Mission régionale d'autorité environnementale

Île-de-France

**Avis en date du 21 octobre 2020
de la Mission régionale d'autorité environnementale d'Île-de-France
sur un projet immobilier à destination principale de logements,
sis à l'angle du Boulevard Gallieni (D9) et de la rue de la Bongarde
à Villeneuve-la-Garenne (92)**

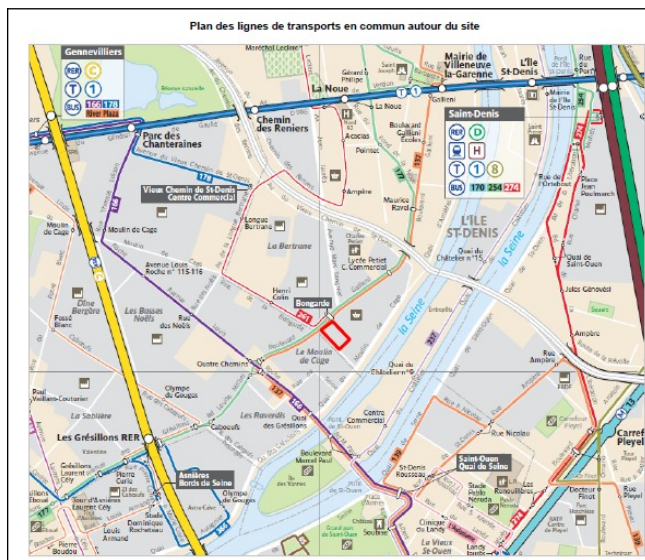
La MRAe recommande d'apporter dans l'étude d'impact des compléments sur la gestion des eaux pluviales au-delà des premières pluies.

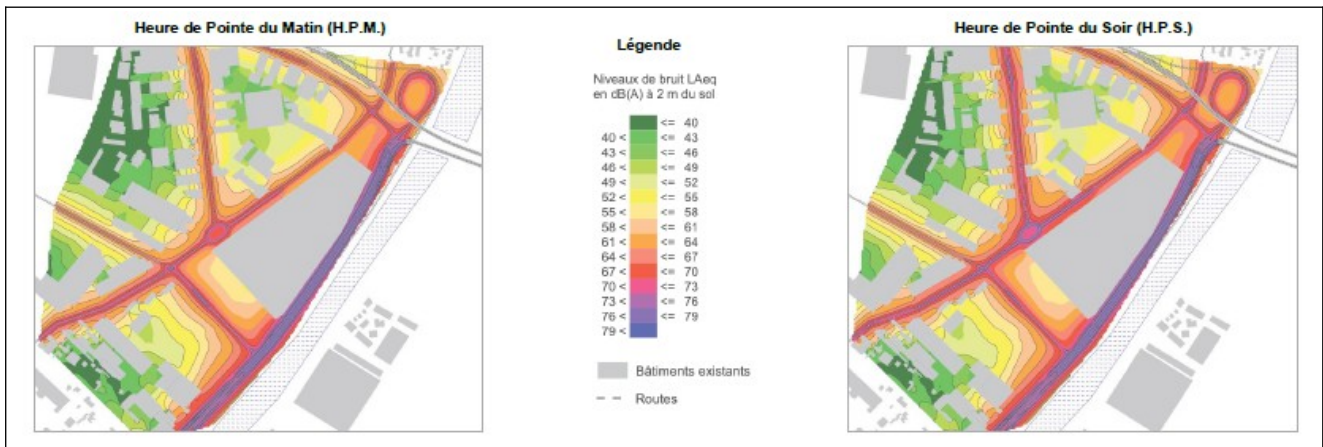
En revanche, pour la MRAe, le projet, de par sa localisation dans un environnement très routier, exposera notamment des enfants en bas-âge à une qualité de l'air dégradée, justifiant de mener une réflexion sur la mise en œuvre de mesures d'évitement et de réduction des impacts sanitaires de cette exposition.

La MRAe recommande de présenter dans l'étude d'impact des mesures d'évitement et de réduction des impacts de la pollution atmosphérique ambiante sur les futurs usagers du projet, notamment sur les populations sensibles et de justifier de leur efficacité.
